女川原子力発電所第2号機 工事計画審査資料	
資料番号	02-補-E-01-0100-6-3 改2
提出年月日	2023年6月2日
【凡例】 : 前回ヒアリング資料からの変更箇所

補足-100-6-3 非常用ガス処理系主要弁の要目表記載変更について

非常用ガス処理系主要弁の要目表記載変更について

工事計画認可申請	第8-3-3-1-2-2図
女川原子力発電所 第2号機	
名称	T16-F001A,B 構造図
東北電力株式会社

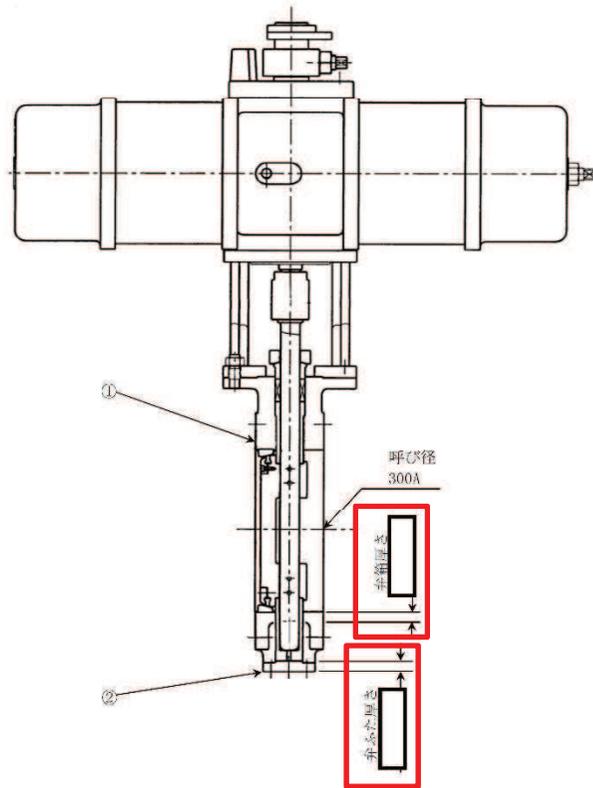
- (1) 弁箱厚さ（T46-F001A, B, T46-F003A, B）

- (2) 弁ふた厚さ、材料（T46-F001A, B, T46-F003A, B）

変更前：（弁ふた厚さ）－

（弁ふた材料）－

変更後：（弁ふた厚さ） (mm)

（弁ふた材料） S25C

工事計画認可申請	88-3-31-2-306
女川原子力発電所	第2号機
名 称	T16-P002A,B 補修図
東 北 電 力 株 式 会 社	技 術 課

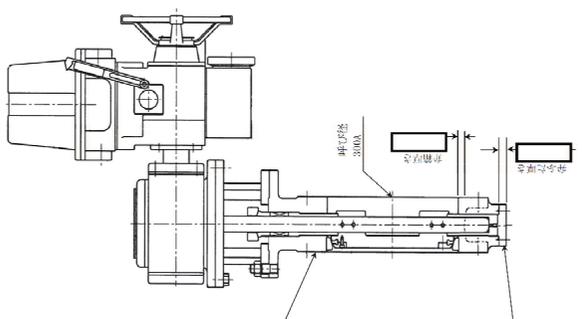
変 更 後

資料追加
